INFORME Nº 222/2023/COQL/SCO

**PROCESSO Nº 53500.039452/2021-40**

1.1. Análise do Projeto Técnico adaptado da Construção da Usina Dessalinizadora de Fortaleza/CE e potenciais riscos associados aos cabos submarinos instalados na Praia do Futuro.

**Figura 3 - PARQFOR, Cable Landing Stations e Data Centers**

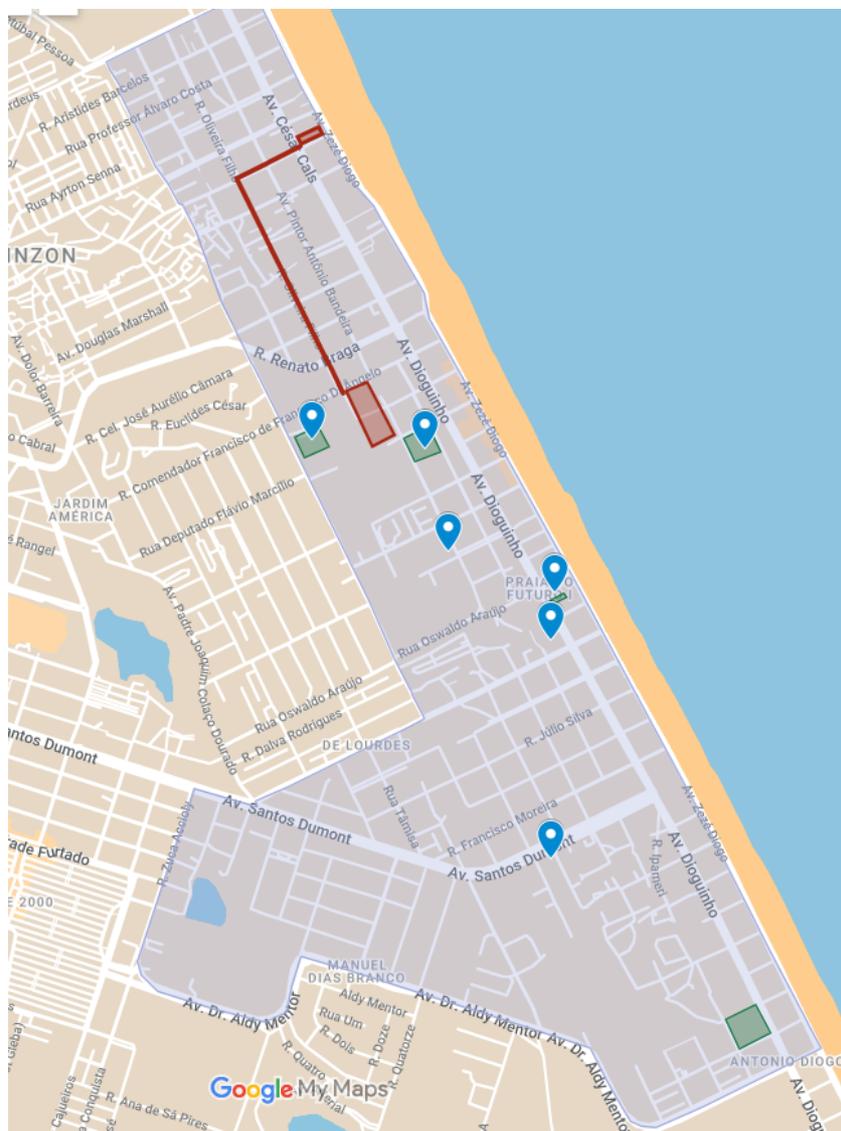
3.102. Como se observa nos itens grifados, fatores externos ao Data Center influenciam na classificação/certificação do mesmo. De acordo com a Figura 2 abaixo, vê-se que ao menos 2 (dois) Data Centers já instalados seriam diretamente impactados pela construção da planta terrestre da Usina: AngoNap (Angola Cables), há cerca de 145 metros e Mega Lobster (V.tal), há cerca de 30 metros.

3.114. Na ilustração abaixo está marcada a região do PARQFOR e destacado em vermelho o local da Usina em meio terrestre na atual versão de projeto. Também é possível verificar a vizinhança com dois data centers ligados à operação dos cabos submarinos:
